日本原燃株式会社	
資料番号	保) 全社共通 01 R3
提出年月日	2022年5月20日

「品質・保安会議に係る事項の変更」 に係る補足説明資料

本資料は、【保) 全社共通 01】の改訂版 (R3) である。

別図1 保安に関する組織 (MOX 燃料加工施設の例)

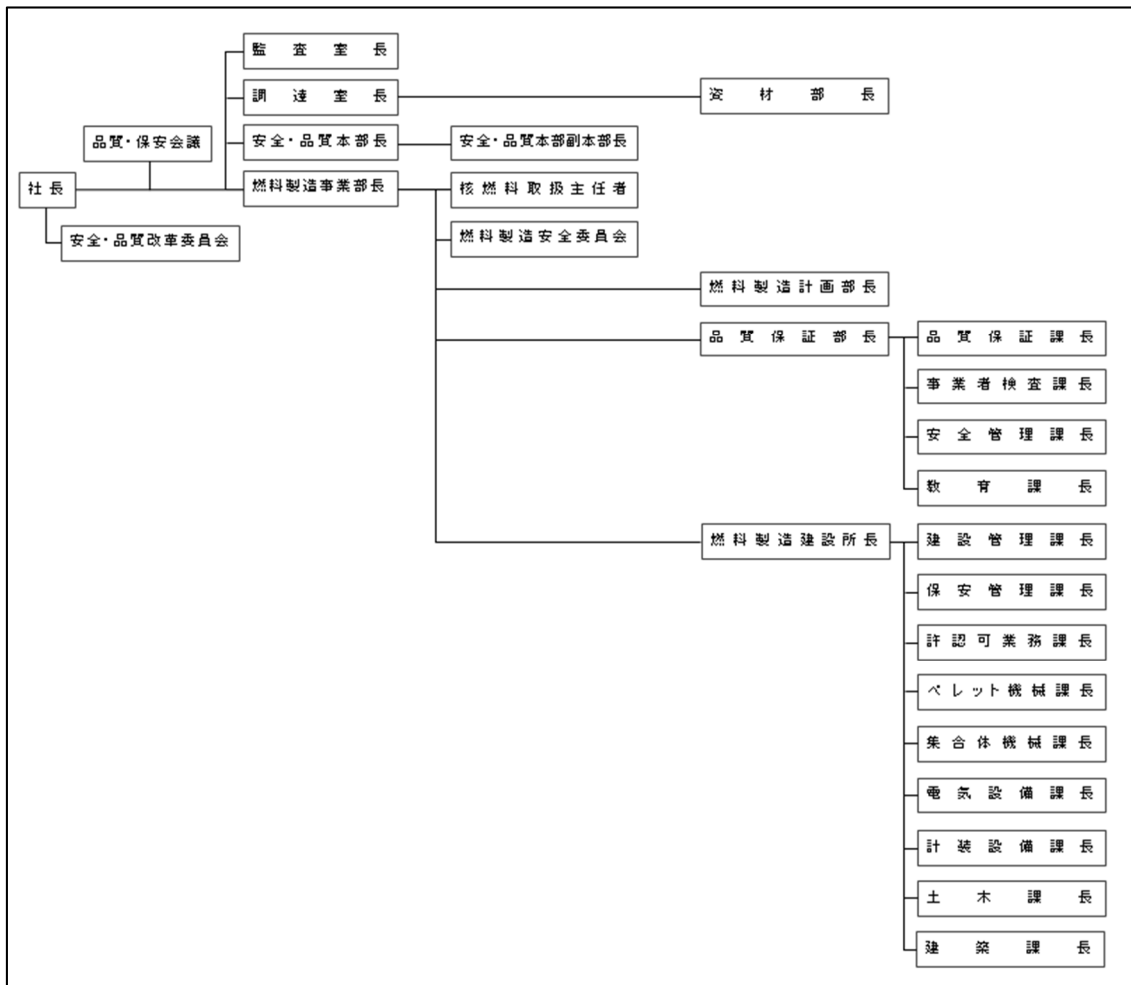
- ① 副本部長が品質・保安会議の委員であることを明確にする。
- ② 副本部長が会議の成立条件に必要な委員であることを明確にする。
- ③ 副本部長が持ち回り審議に必要な委員であることを明確にする。
- ④ 副本部長の職務を規定する。
- ⑤ 副本部長の職位を「別図 保安に関する組織」に反映する。反映にあたっては、各施設の事業指定（許可）申請書 添付書類（技術的能力）の組織図に合

わせて適正化を図る。

- ⑥ ④⑤の変更が「社長の指定する日」に適用する範囲に入るように附則を見直す。ただし、⑤の変更に関して、濃縮・埋設事業所廃棄物埋設施設保安規定については、組織改正の反映を先行して適用させる必要があるため、副本部長の職位だけが対象となるように附則を見直す。

別図1 保安に関する組織 (第16条関係)

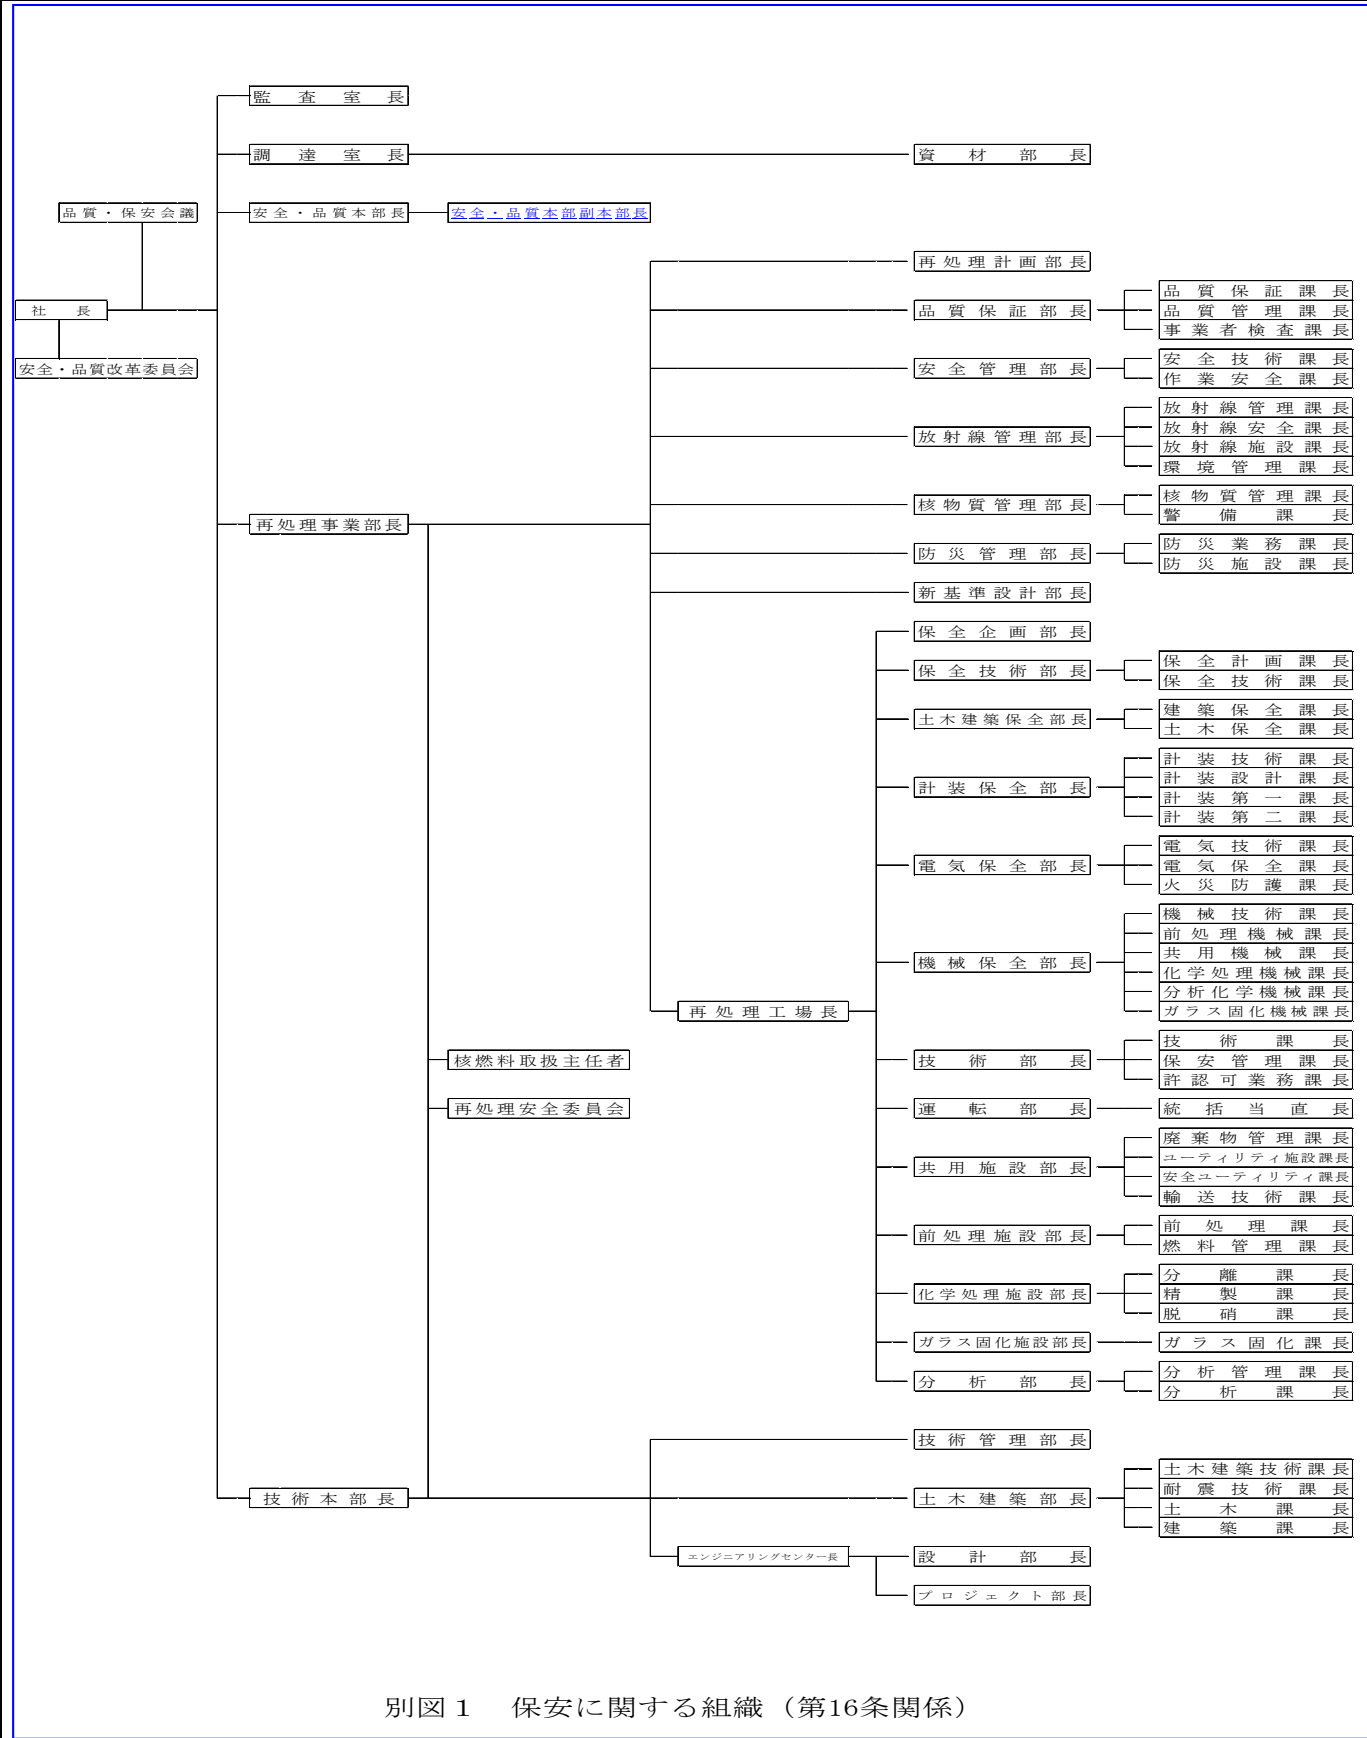
「今後の保安規定への反映の考え方」に基づき、各施設の保安規定に記載される「品質・保安会議に係る事項の変更」の内容に係る施設間の整合性を以下の表に示す。
